Expertise de l'Hydrogéologue agréé en matière d'hygiène publique par le Ministère
chargé de la Santé

Avis sanitaire définitif sur la protection du captage
« Champ captant de Labadier ou du Fort Saint-André »
situé sur la commune de VILLENEUVE LES AVIGNON (GARD)

Maître d'ouvrage : Communauté d'Agglomération du Grand Avignon (C.O.G.A.) (30)

Par : **Jean-François DADOUN**
le 19 février 2016

Figure 12 : Limites du Périmètre de Protection Rapprochée (PPR) et du Périmètre de Protection Immédiate (PPI) sur extrait de carte IGN

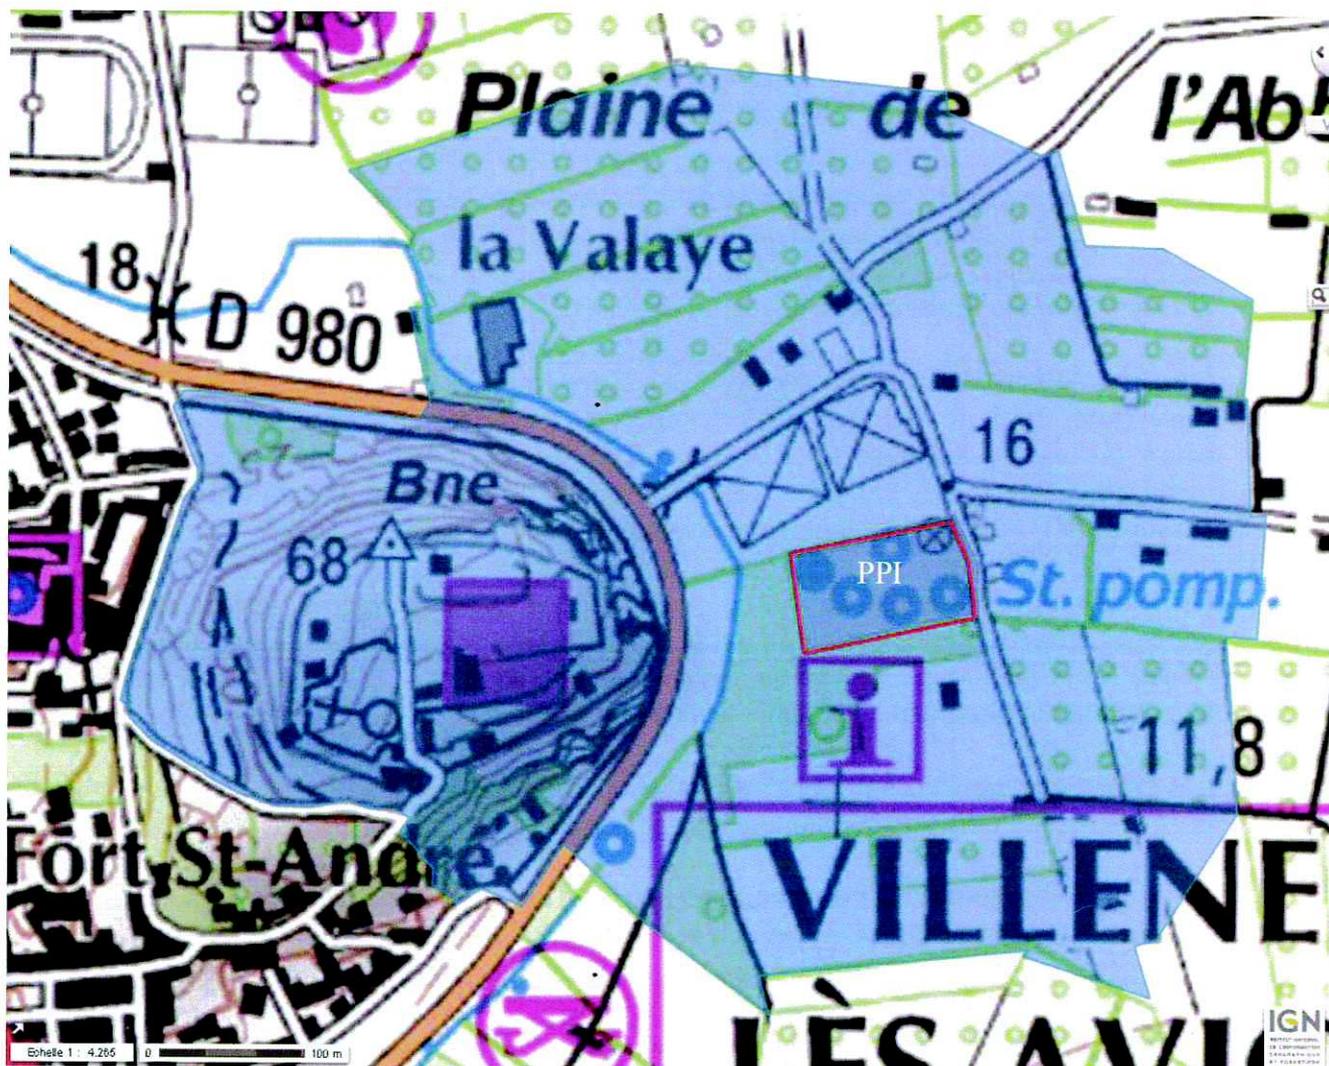
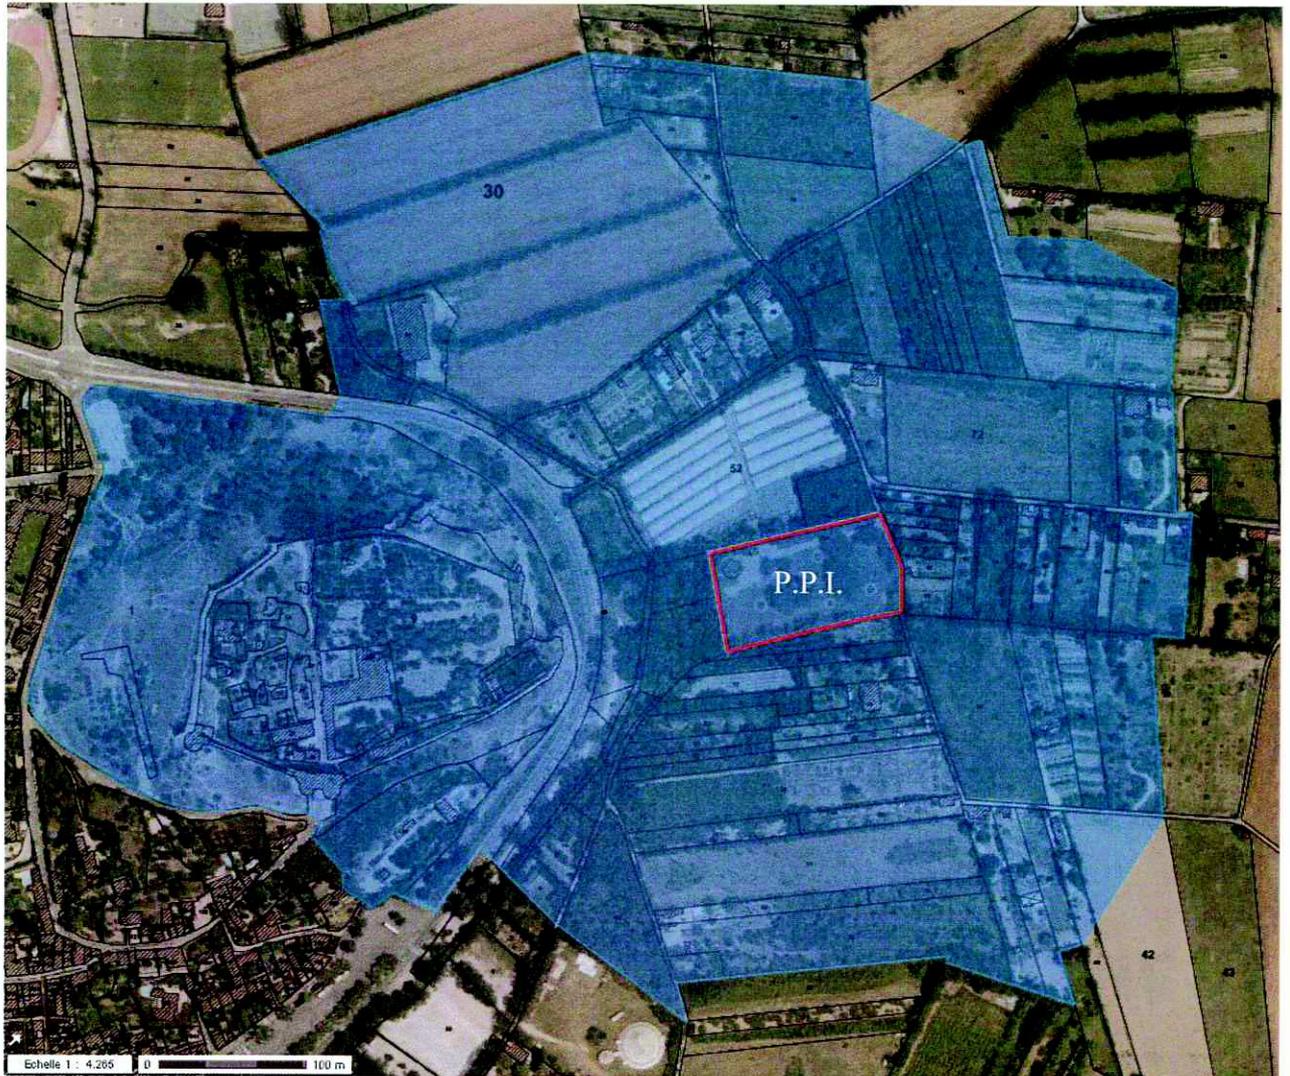
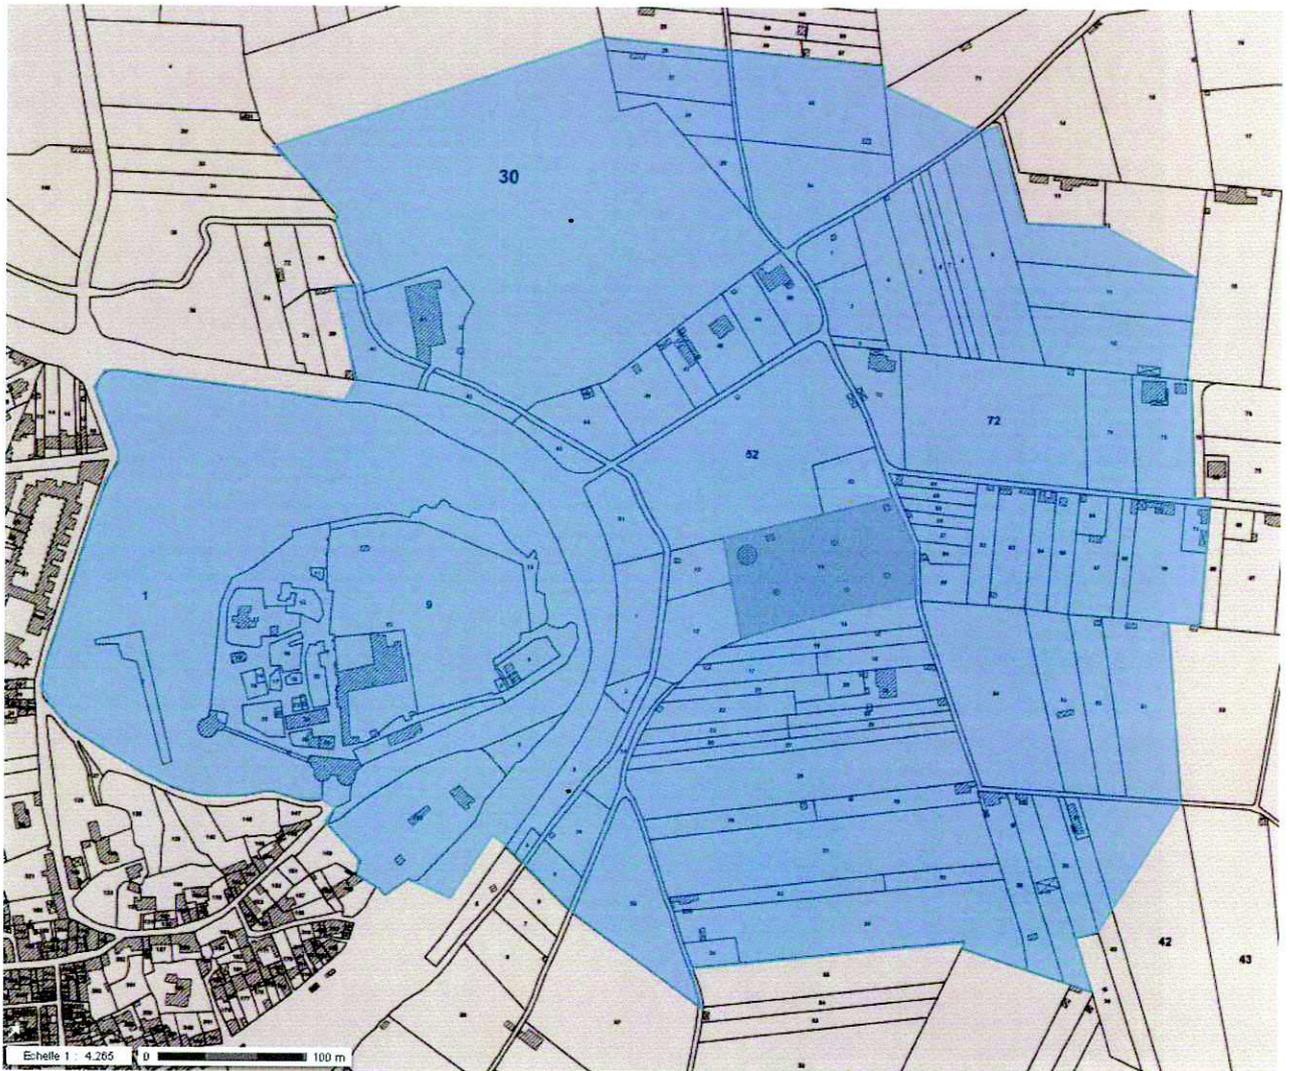
Nous considérerons la limite de l'isochrone à 50 jours comme limite du Périmètre de Protection Rapprochée étendue à la zone d'affleurement non imperméabilisée et non urbanisée de la butte du Fort Saint-André à l'ouest de la Route Départementale R.D. 980 et du Champ captant de Labadier.

Ce Périmètre de Protection Rapprochée sera exclusivement situé sur la commune de VILLENEUVE LES AVIGNON.

Figure 15 : Localisation du Périmètre de Protection Éloignée sur vue aérienne avec superposition cadastrale

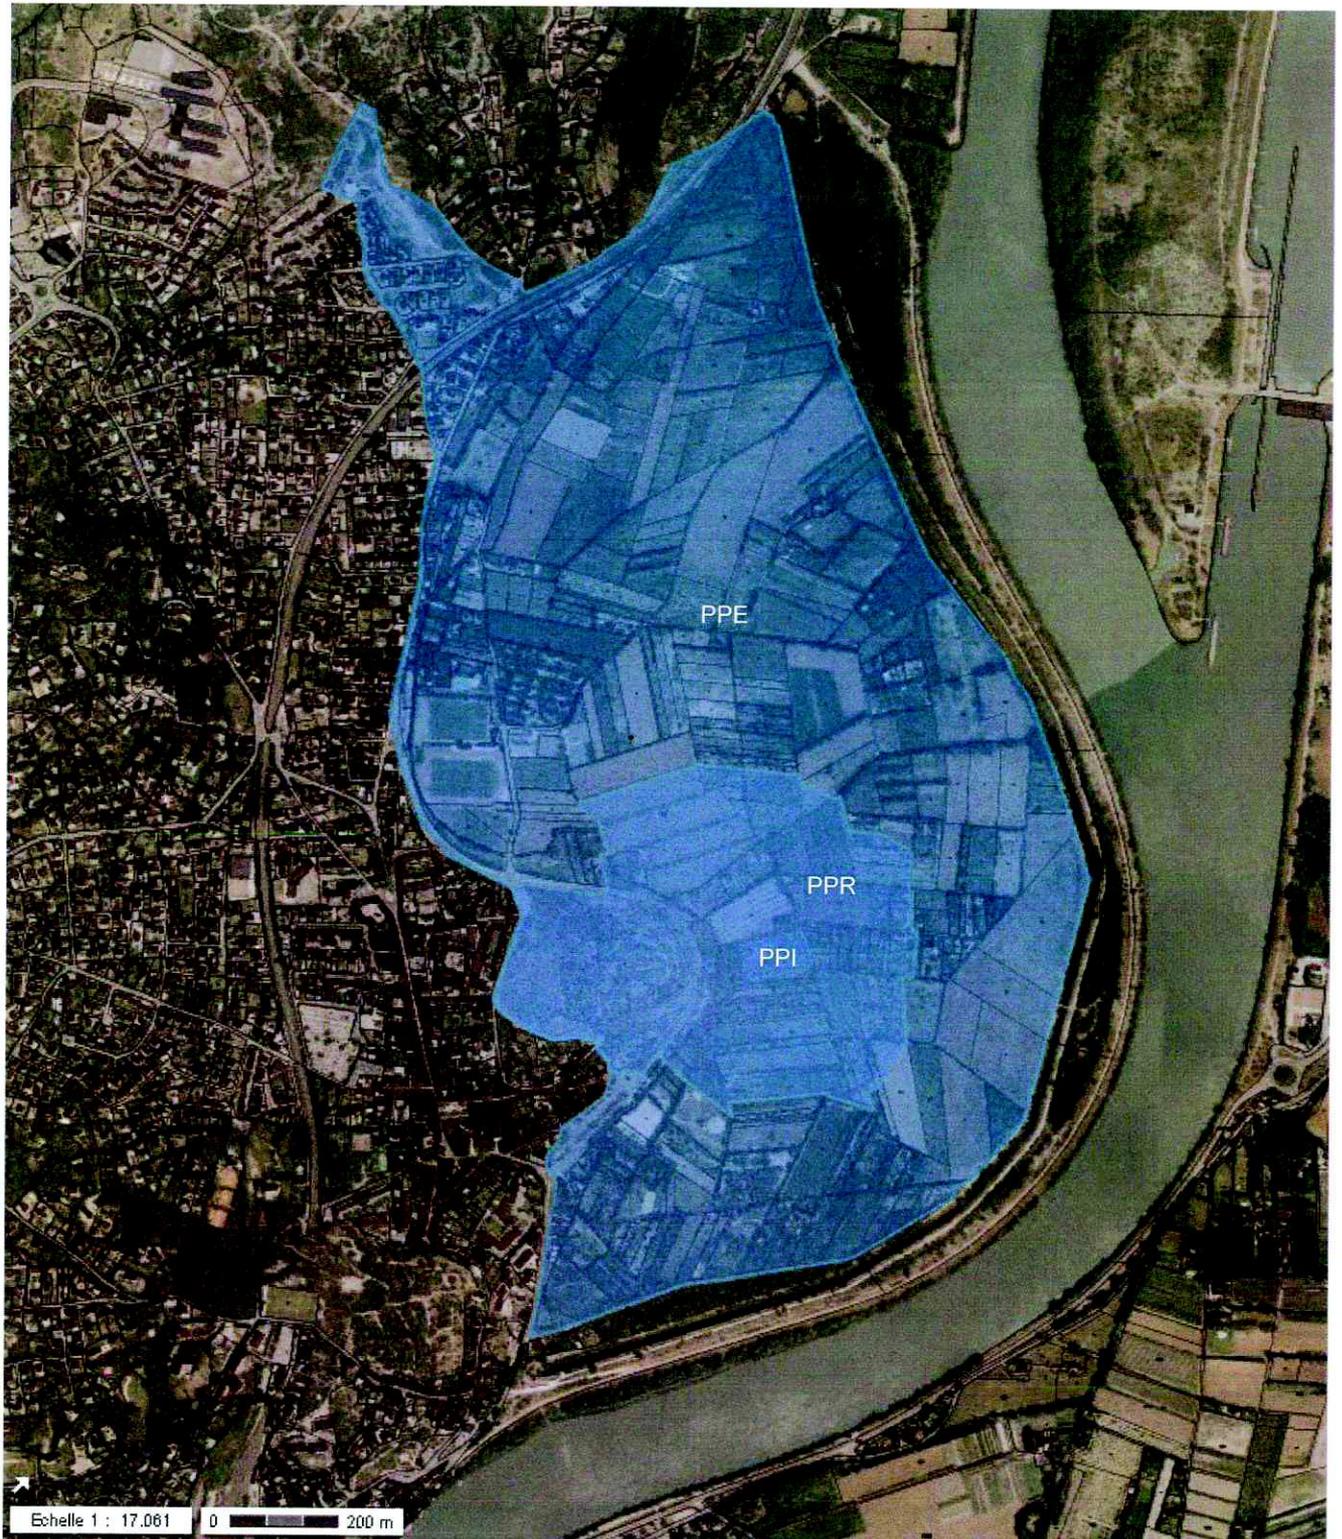
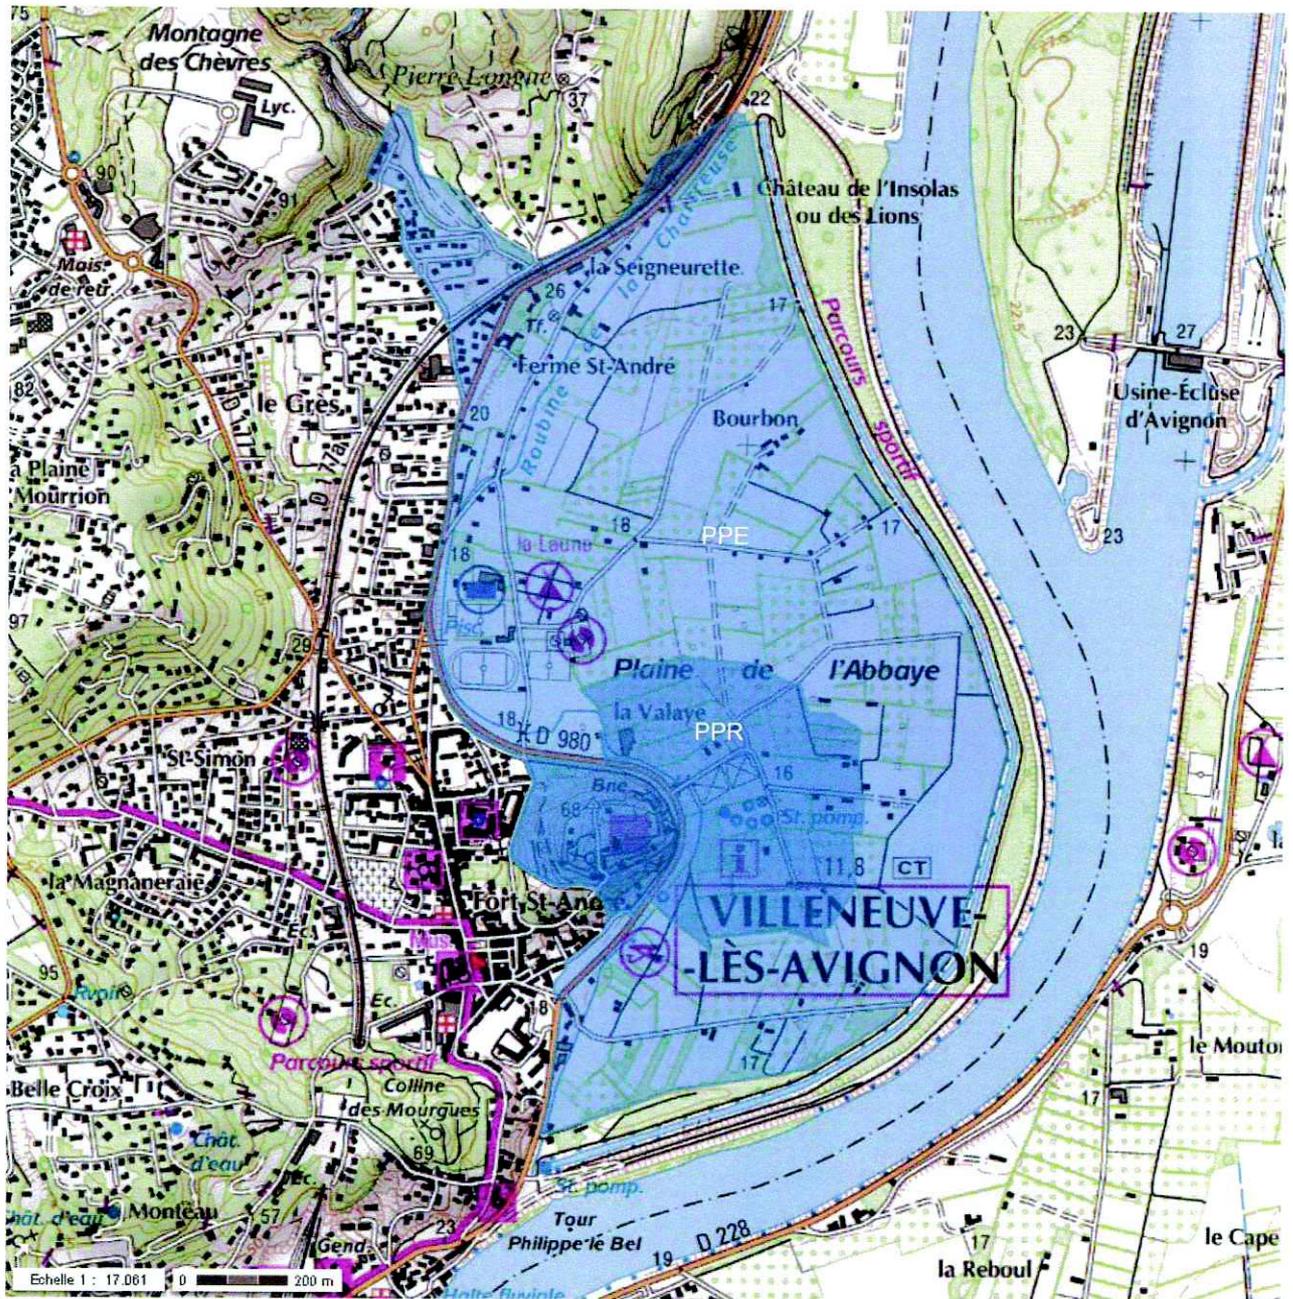
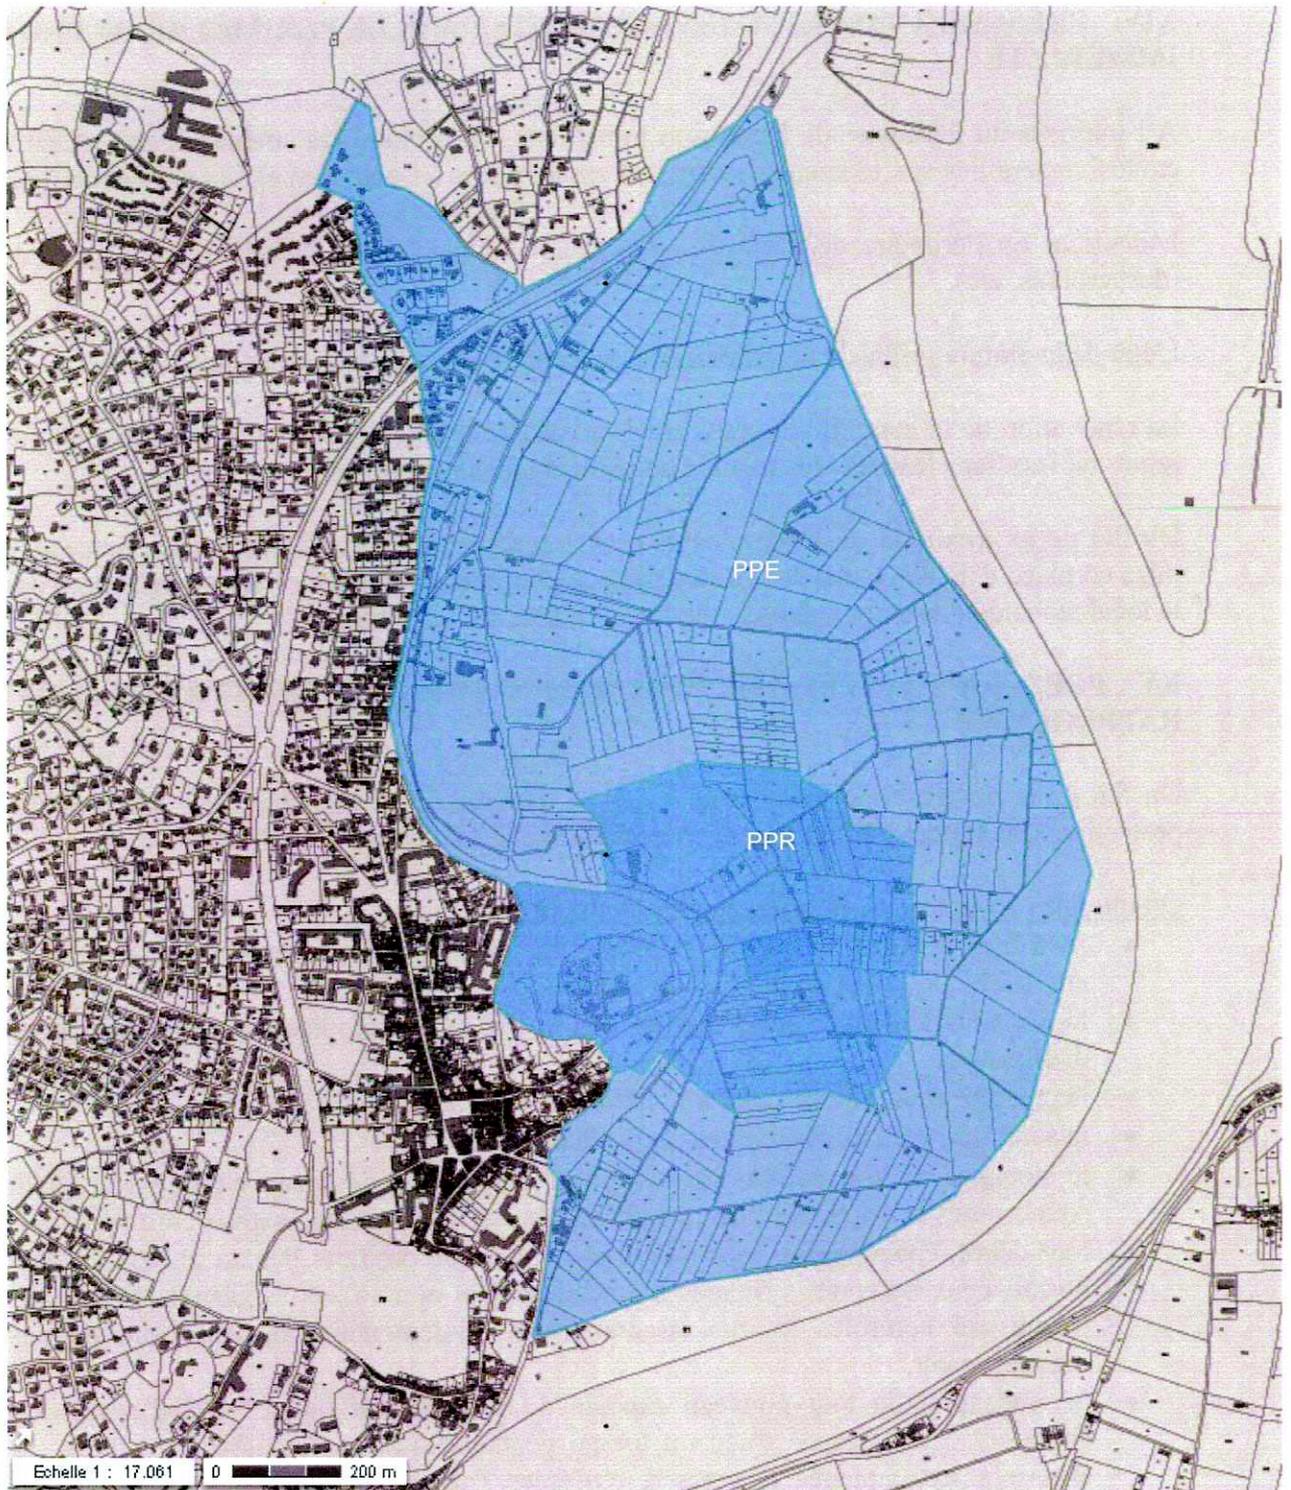
Afin d'assurer une protection optimale et une zone de vigilance accrue des zones potentielles d'alimentation du champ captant, on fixera un Périmètre de Protection Éloignée englobant l'intégralité de la zone d'alimentation estimée du champ captant y compris les apports estimée en provenance des calcaires urgoniens et ceux susceptibles de provenir du cône de déjection de l'aval de la Ravine des Chèvres.
